# Dodatek č. 1 ke Smlouvě o dílo

Shora uvedené smluvní strany spolu uzavřely dne 26.11.2020 smlouvu o dílo (dále jen „**Smlouva o dílo**“), jejímž předmětem je závazek zhotovitele provést pro objednatele řádně a včas kompletní stavbu nazvanou „**Týnec nad Sázavou chodník podél silnice III/10513 – 1. etapa**“; předmět díla je blíže specifikován zadávacími podklady pro veřejnou zakázku, které byly zhotoviteli předány jako podklad pro stanovení ceny díla. Smluvní strany se dohodly na ceně díla dle cenové nabídky zhotovitele ze dne 5.10.2020, která činí **13.453.176,74 Kč bez DPH**.

#### ZMĚNA 1.1: Skály - zemní práce

##### Dodatečné stavební práce: těžení skalního masivu

měreno 12.4.2021

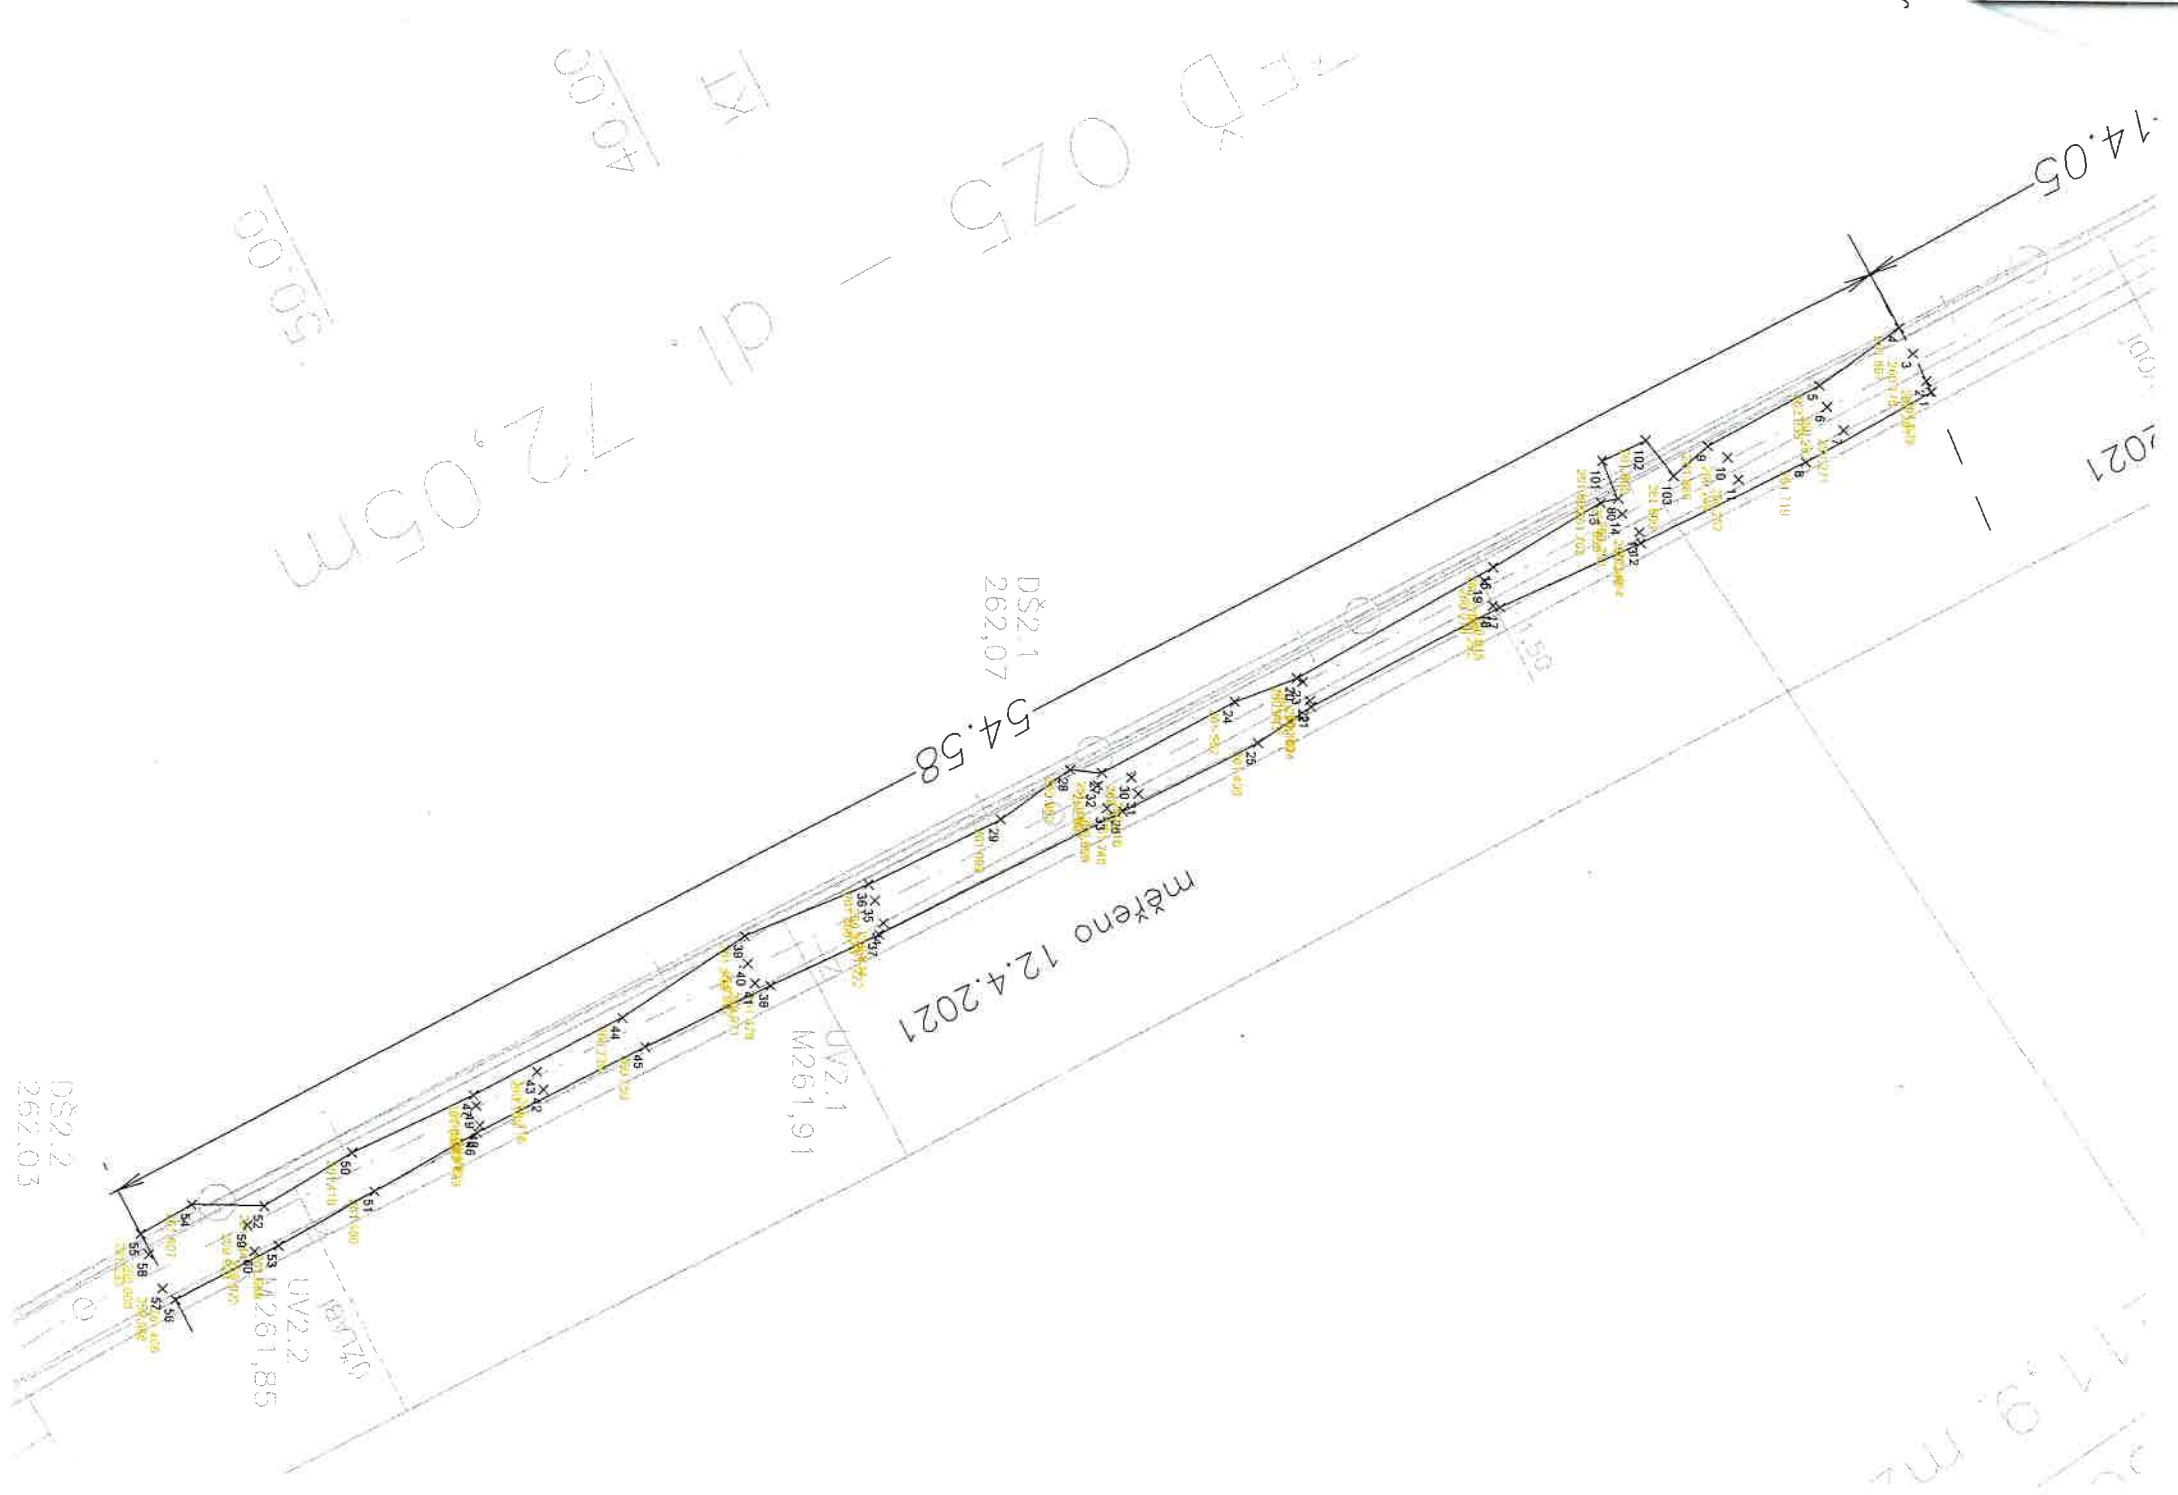
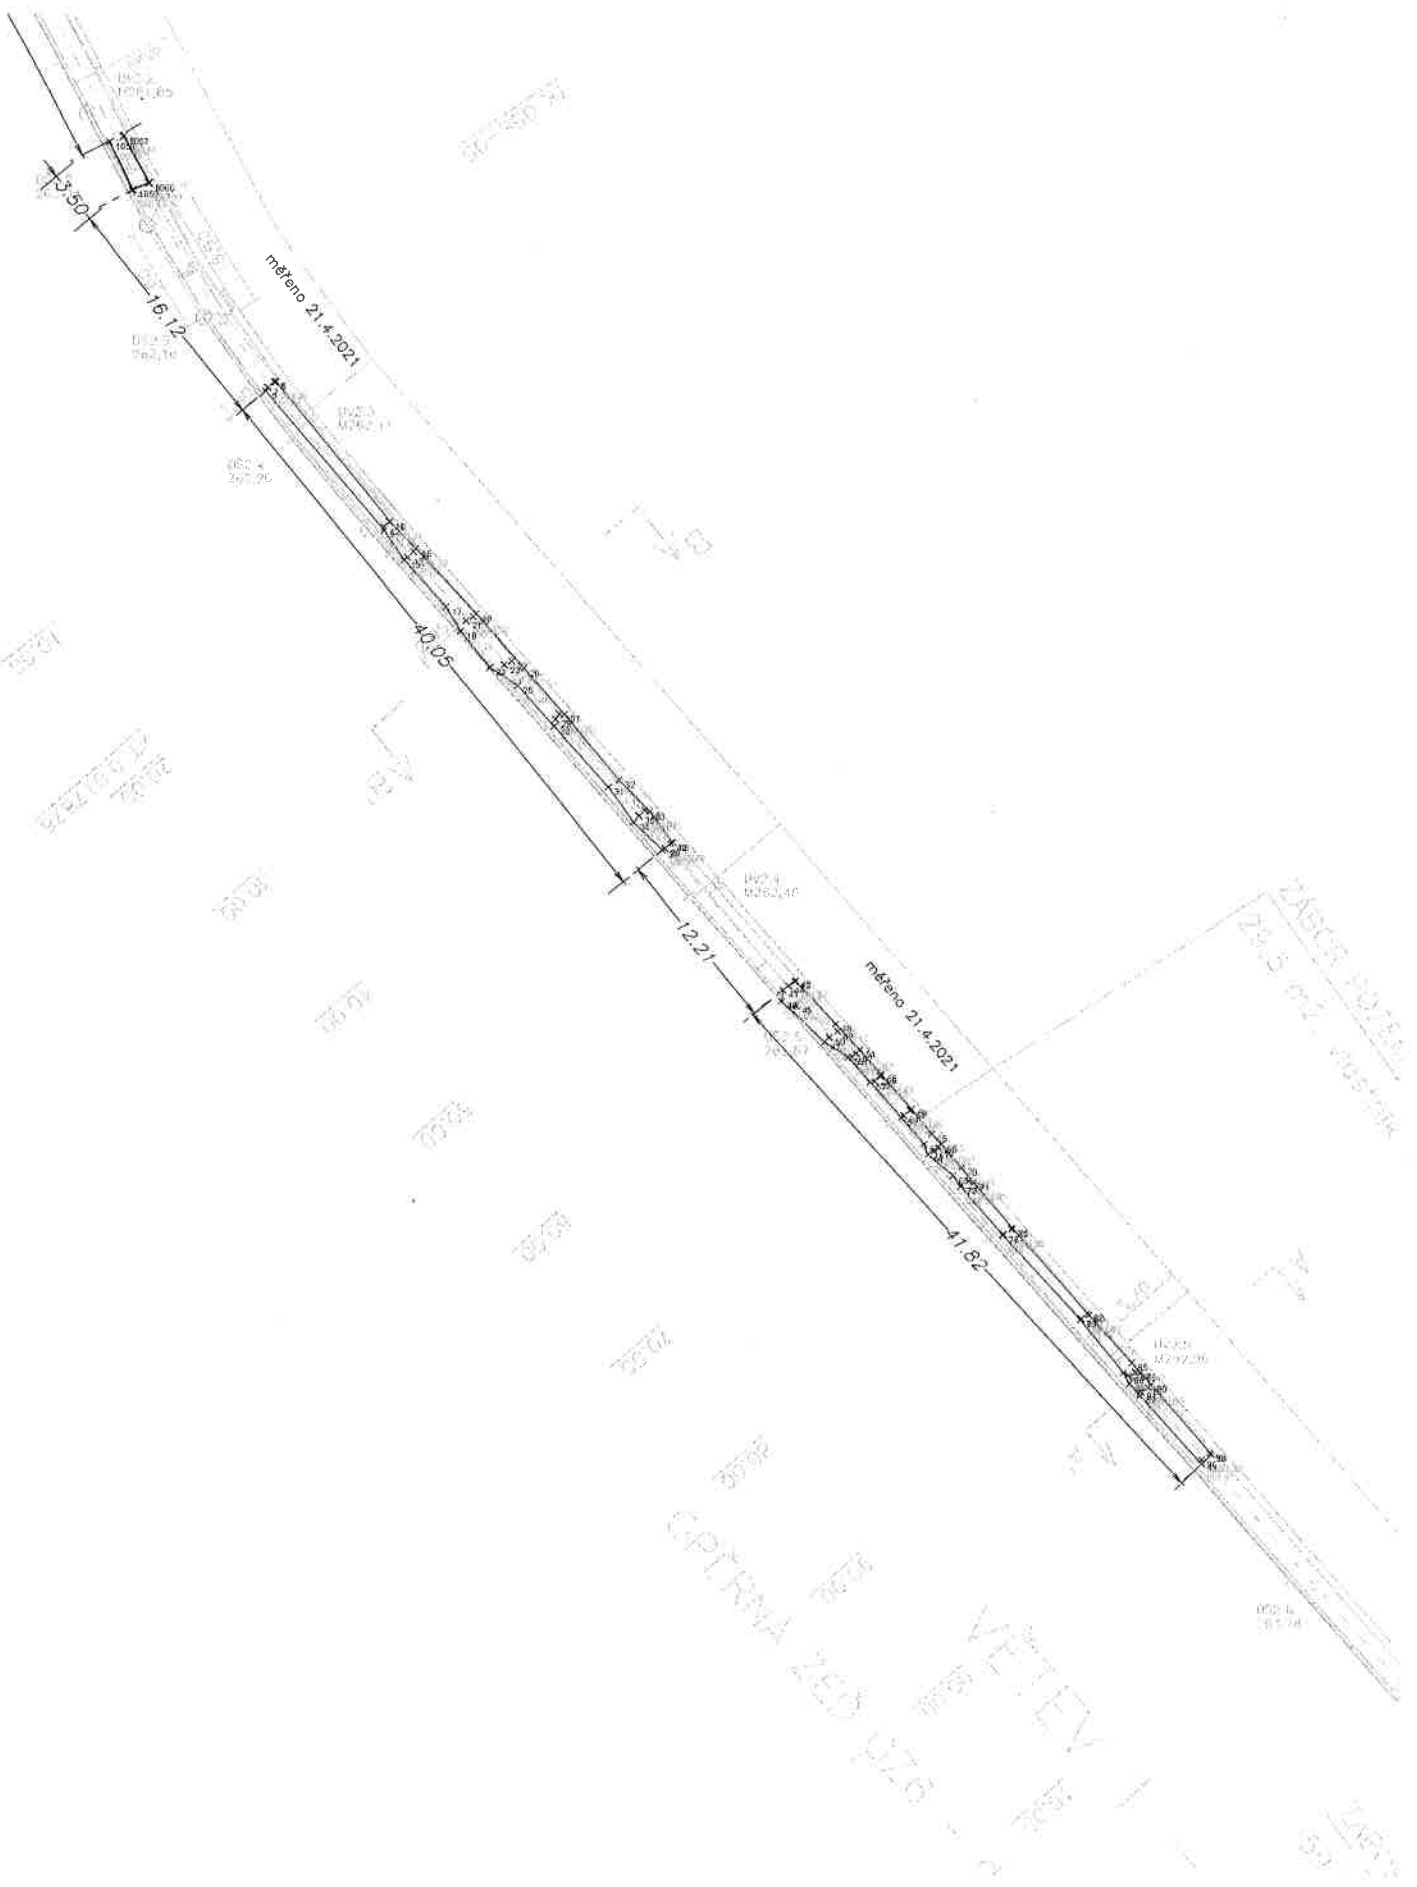
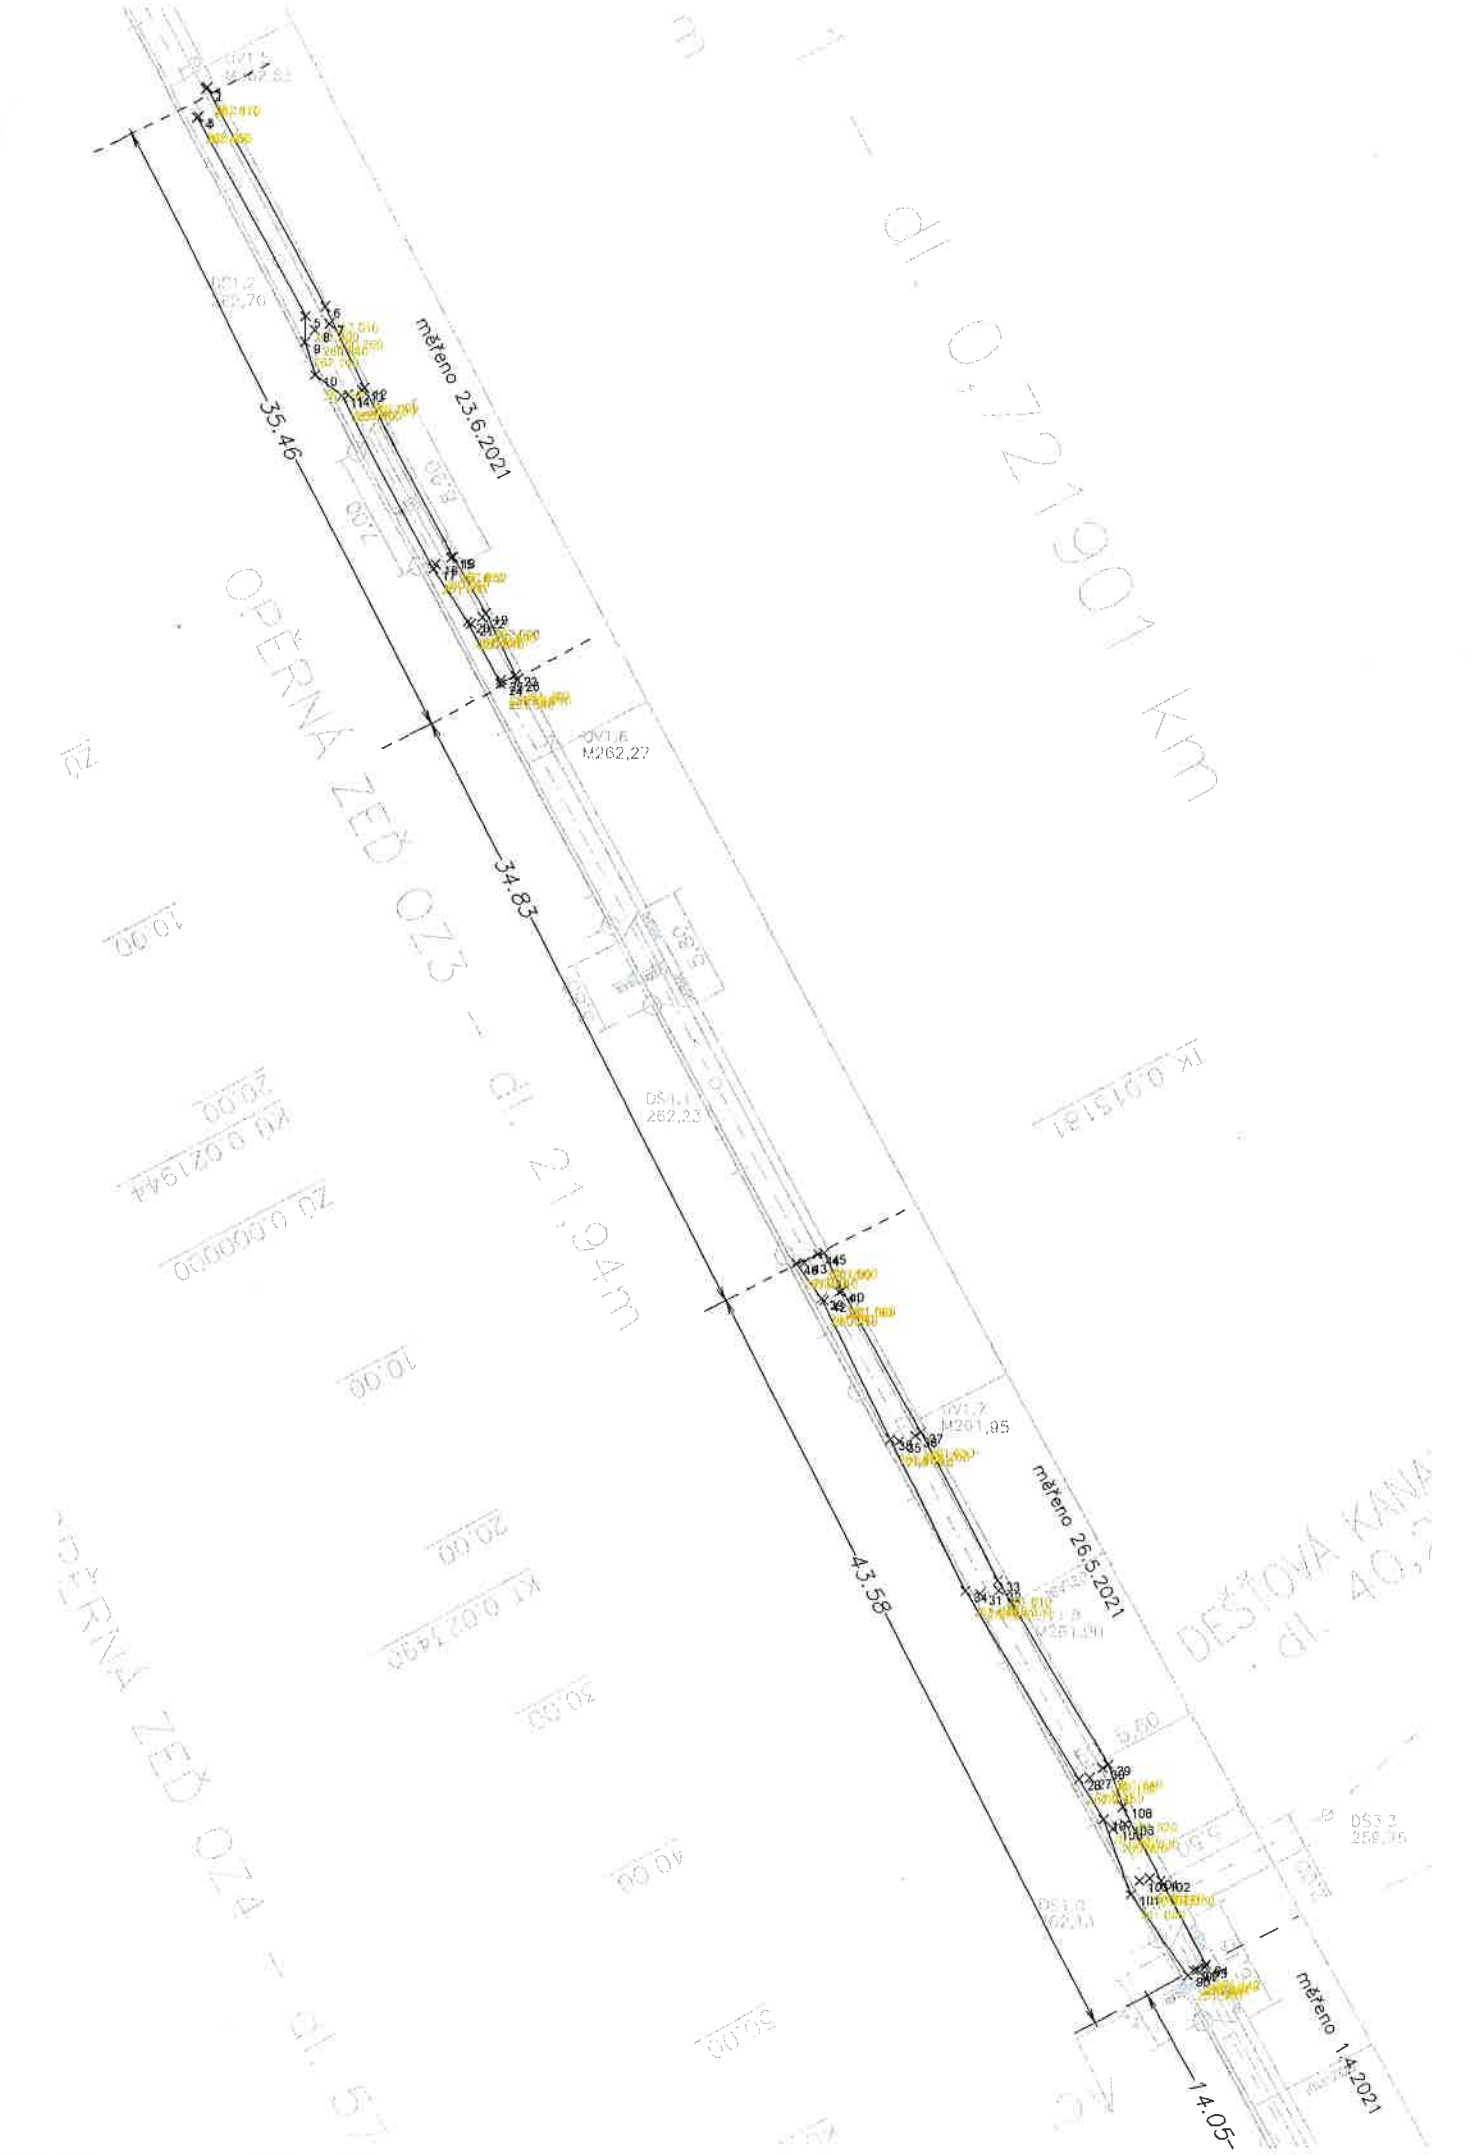
V trase výkopu byly zjištěny četné výchozy skalních hornin. Jedná se o těžko trhatelné horniny, rozpojitelné těžkým rozrývačem nebo trhavinami. Podle terénního šetření se jedná o zdravou horninu, s balvany většími než 1m. Na základě těchto parametrů byly tyto balvany zařazeny do třídy těžitelnosti 7 podle ČSN 73 3050, resp. do třídy III dle ČSN 73 6133.

Na základě provedeného zaměření geodetem bude provedeno nacenění ZBV vycházející z následujícího měření :

##### Měření 1

Zaměření ze dne 1.4.2021.

Dle protokolu se jedná o zaměřenou plochu 15 m<sup>2</sup>, délky 14,0m, kubatura skály 5 m<sup>3</sup>.

##### Měření 2

Zaměření ze dne 12.4.2021.

Dle protokolu se jedná o zaměřenou plochu 74 m<sup>2</sup>, délky 54,5 m, kubatura skály 36 m<sup>3</sup>.
